GRANSKNINGSHANDLING

SAMRÅDSREDOGÖRELSE

Detaljplan för fastigheten Lockarp 27:33 m.fl. i Lockarp i Malmö

Bild hämtad från yttrande. Orange och röd streckad linje redovisar markförlagda teleanläggningar. Planområdet är markerat med lila färg.

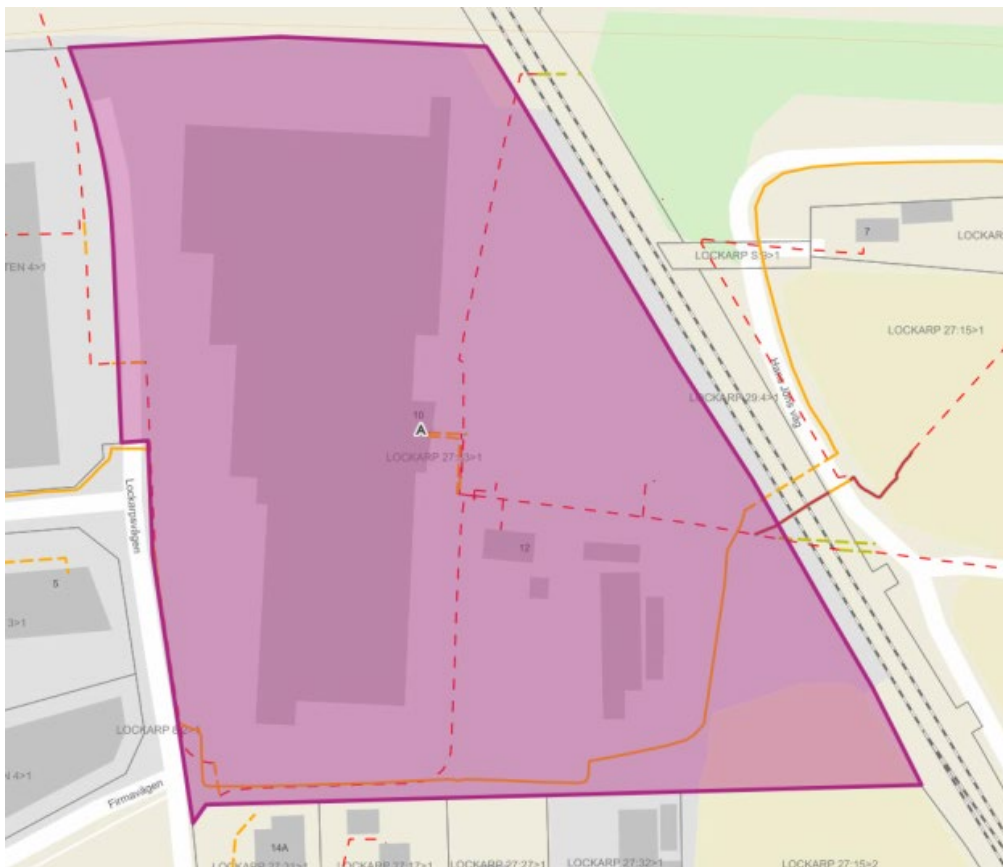
Skanova har markförlagda teleanläggningar inom detaljplaneområdet.

Skanova önskar att så långt som möjligt behålla befintliga teleanläggningar i nuvarande läge för att undvika olägenheter och kostnader som uppkommer i samband med flyttning.

Tvingas Skanova vidta undanflyttningsåtgärder eller skydda telekablar för att möjliggöra exploatering förutsätter Skanova att den part som initierar åtgärden även bekostar den.

Information om befintliga teleledningar har överlämnats till fastighetsägaren. I planbeskrivningens kapitel 4.3 framgår att eventuell flytt eller ombyggnad av ledningar bekostas av exploatören.

Bild hämtad från yttrande. Heldragen blå linje redovisar kablar och kanalisation.

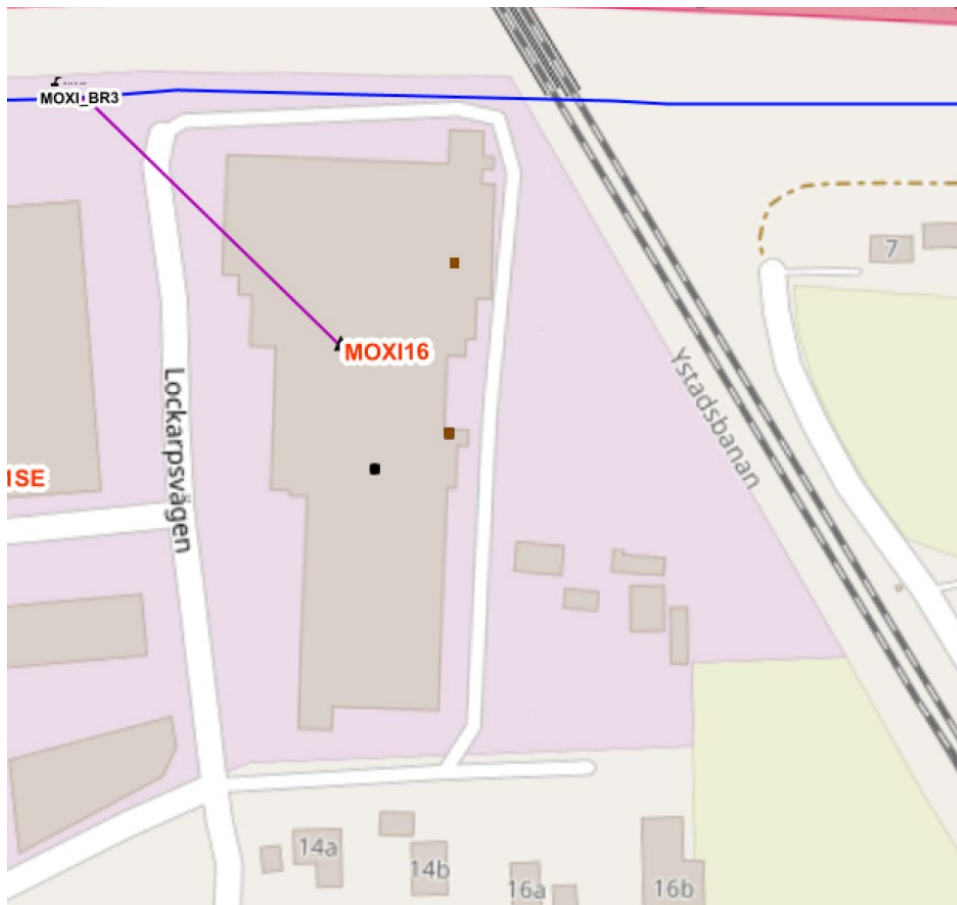
Tele2 har kablar och kanalisation i anslutning till denna fastighets norra fastighetsgräns (se heldragen blå linje på bild nedan). Dessa kablar och kanalisation får på inget vis skadas, flyttas eller övertäckas med jordmassor. Vi har under dom senaste åren råkat ut för omfattande tillförsel av jordmassor över denna kanalisation vilket har medfört fördröjande kostnader i samband med att vi skulle komma åt kanalisationen.

Om det är så att vi av någon anledning behöver flytta kanalisationen på grund av den nya detaljplanen så förutsätter vi att exploatören, eller den som påkallar denna flytt, står för alla våra flyttkostnader.

Vi kommer också noga följa exploateringen för att förhindra att ytterligare massor påförs ovan kanalisationen. Om det visar sig att massor påförts förutsätter vi att alla kostnader kring framgrävning bekostas av den som påfört massorna, i andra hand exploatören och i tredje hand kommunen.

Vi önskar bli kallade till uppstartsmöte innan första spadtaget för att bevaka våra intressen.

Information om befintliga ledningar har överlämnats till fastighetsägaren. Planförslaget har kompletterats med ett markreservat för underjordiska ledningar som omfattar de angivna kablarna och kanalisationen. Önskan om att vara med på uppstartsmöte har förmedlats till exploatören.

Eventuell framtida flytt bekostas av exploatören, vilket framgår i planbeskrivningens kapitel 4.3.

Bild hämtad från yttrande. Blå streckad linje redovisar markförlagda lågspänningskablar. Röd streckad linje redovisar markförlagda mellanspänningskablar.

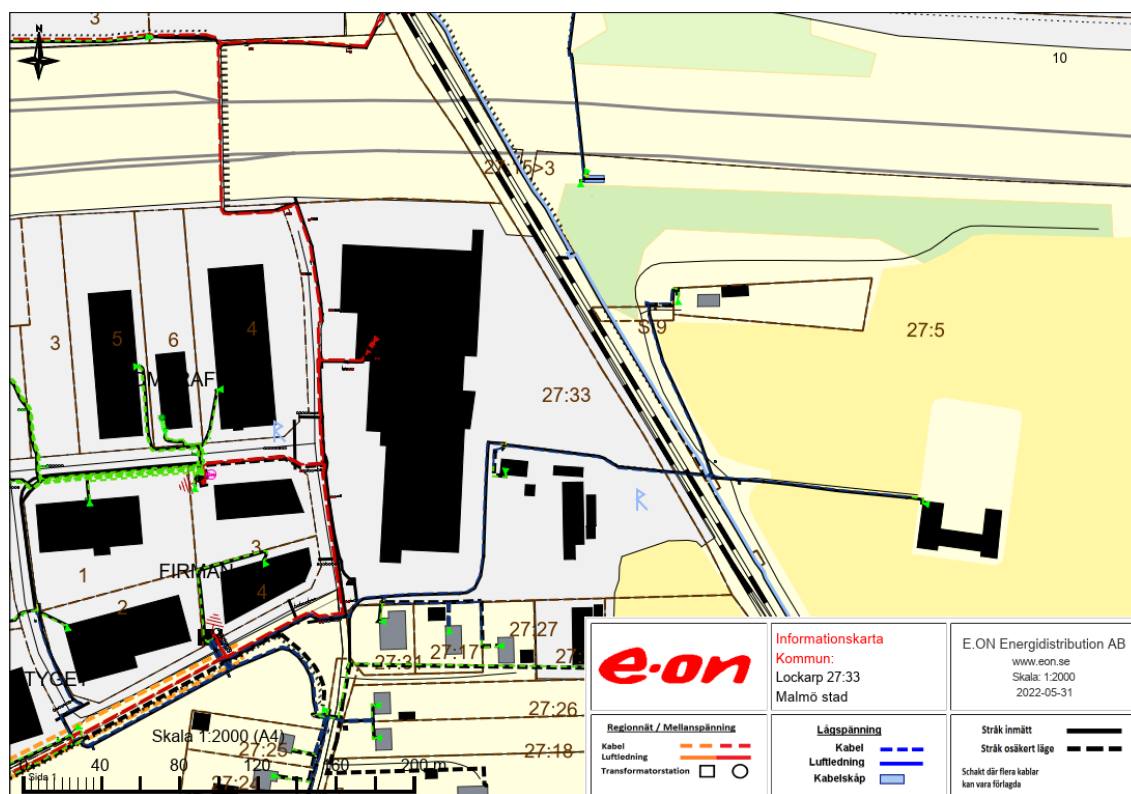
Inom området har E.ON markförlagda låg- och mellanspänningskablar. Inom området finns även en inhyst kundägd transformatorstation i byggnad, se bifogad karta.

För elledning i mark får byggnad eller annan anläggning så som staket eller plank inte utan ledningsägarens medgivande och lämnade instruktioner uppföras på närmare avstånd än 3 meter från markkabeln. Inte heller får utan ledningsägarens medgivande upplag anordnas eller marknivån ändras ovanför markkabeln, så att reparation och underhåll försvåras. **(1)**

E.ON förutsätter att vi får generell byggrätt för nätstationer inom planområdet. Enligt Elsäkerhetsverkets starkströmsföreskrifter måste en starkströmsanläggning vara utförd enligt

god elsäkerhetsteknisk praxis, vilket bland annat innebär att den ska vara utförd enligt svensk standard. Av svensk standard SS-EN 61936-1 samt tillhörande Handbok SEK 438, utgåva 2, framgår att minsta tillåtna avstånd mellan transformatorstation i byggnad och brännbar byggnadsdel eller brännbart upplag är 5 meter. SS-EN 61936-1 föreskriver också att nätstationer ska placeras så att de rimligtvis inte skadas av vägfordon, samt att tillräckligt utrymme för normal drift och underhåll ska säkerställas. (2)

Eventuella kostnader i samband med planens genomförande så som flyttningar eller ändringar av våra befintliga anläggningar bekostas av exploitören, vilket bör framgå av genomförandebeskrivningen. (4)

1. Informationen har förmedlats till exploitören.
2. Plankartan har kompletterats med användningen E₁ – transformatorstation som möjliggör uppförande av nätstationer inom planområdet.

3. *Nödvändigt avstånd från nätstationer till övriga byggnader säkerställs i samband med bygglovsprocessen.*
4. *I planbeskrivningens kapitel 4.3 framgår att eventuell flytt eller ombyggnad av ledningar bekostas av exploatören.*

Bild hämtad från yttrande. Rosa heldragen linje redovisar avkopplad ledning. Grön heldragen linje redovisar distribution- och servisleddning.

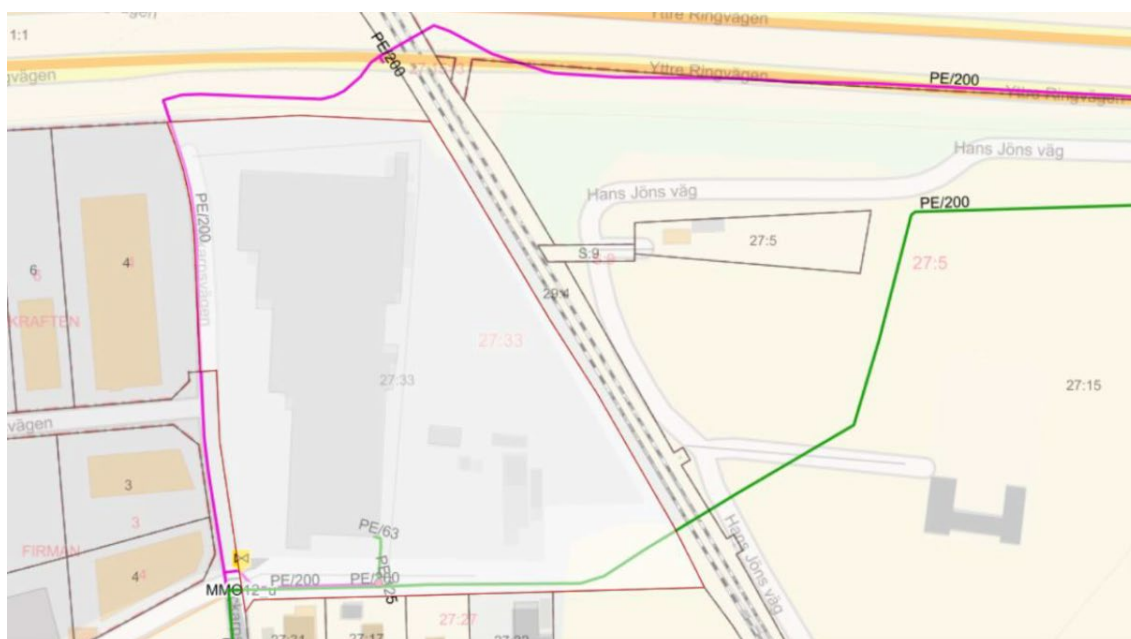
Inom planområdet innehar Nordion Energi en servisledning för energigas och i anslutning till planområdet finns distributionsledningar, se karta nedan. Nordion Energi förutsätter att eventuella kostnader i samband med planens genomförande såsom flyttningar eller ändringar av våra befintliga anläggningar bekostas av exploatören, vilket bör framgå av planbeskrivningen. Det är viktigt att samråd sker med Nordion Energis områdeshandläggare redan i tidigt projekteringsskede, speciellt om arbete sker i närheten av gasledningen.

Distributionsledningar är underkastade Energigasnormens regler (EGN) som bland annat anger minsta skyddsavstånd om minst 2 meter mellan ledning och byggnad inom tätbebyggelse samt närmaste gräns för område med förväntade grävningsaktiviteter. Plantering av träd bör ej ske närmare en gasledning än 3 meter. För att minska risken för skador på träd i samband med eventuella framtida arbeten med distributionsledningen rekommenderas att träd i närheten förses med rotskydd.

Nordion Energi vill informera om att i anslutning till aktuellt planområde finns äldre avkopplade ledningar, se bifogad karta där ledningarna är markerade med rosa färg. Ledningar kan demonteras av exploatör i samråd med områdesansvarig på Nordion Energi och kontakt sker via vår kundtjänst. Vid demontering ska inmätning ske vid avkopplingsställena av exploatören och redovisas till Nordion Energi för dokumentation i kartsystem.

Planområdet har utökats söderut och omfattar därmed distributions- och servisleddningen. Ledningen ligger till större del inom allmän plats för gata. I planbeskrivningens kapitel 4.3 framgår att eventuell flytt eller ombyggnad av ledningar bekostas av exploatören. Information om ledningarna har förmedlats till exploatören.
